2024年4月

尊敬的客户

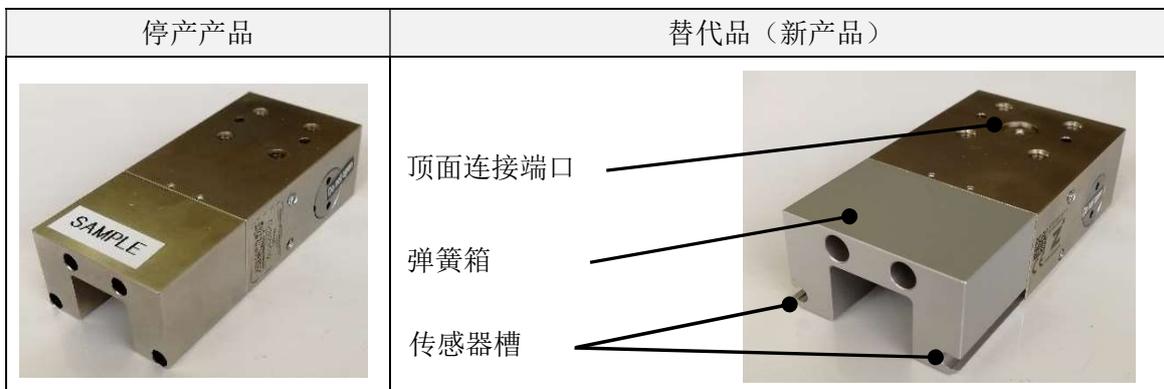
【变更时间】

自2024年4月接单的产品起变更。NBK网站上的切换日是2024年4月23日（星期二）。
此说明公示后，我司将不再受理与本规格变更相关的退货和更换，敬请谅解。
